改善箇所説明図

基準不適合発生箇所

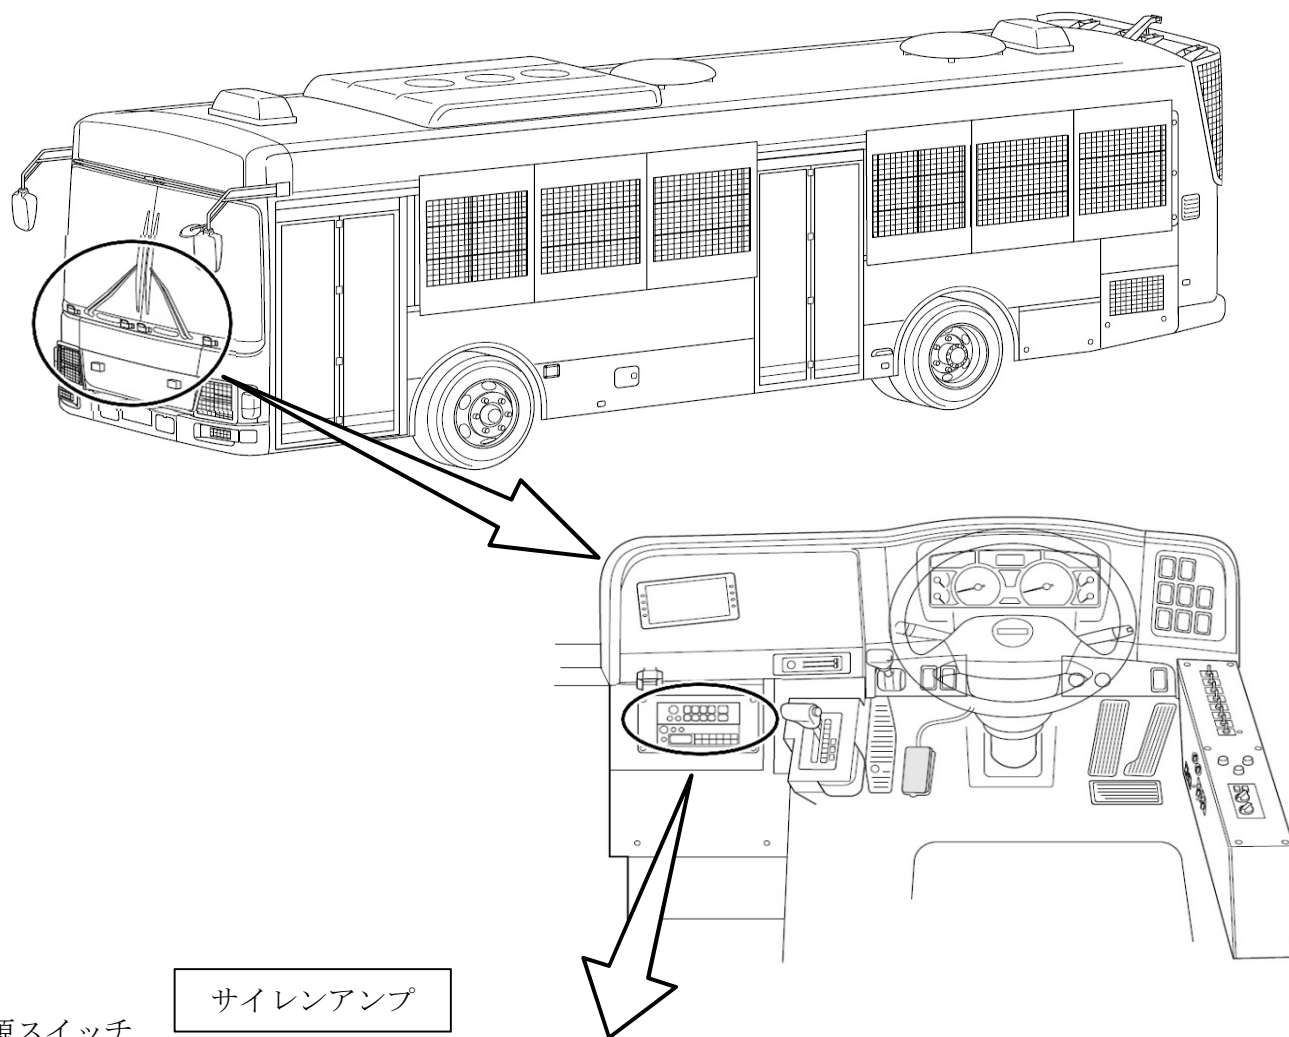
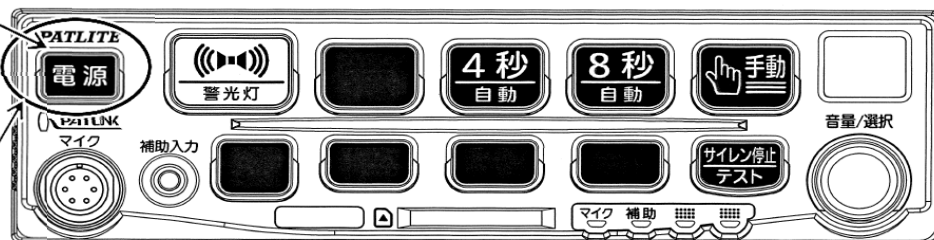
緊急自動車のサイレンアンプの電源スイッチの構造が不適切なため、電源スイッチ操作時に、当該スイッチが押し込まれた状態から戻らないものがある。そのため、サイレンアンプが作動せず、警光灯の点灯及びサイレンの吹鳴ができなくなるおそれがある。

全車両、サイレンアンプを対策品に交換する。

識別：運転者席左側ドア開口部のシリアルナンバープレート付近に、緑色シールを貼付する。
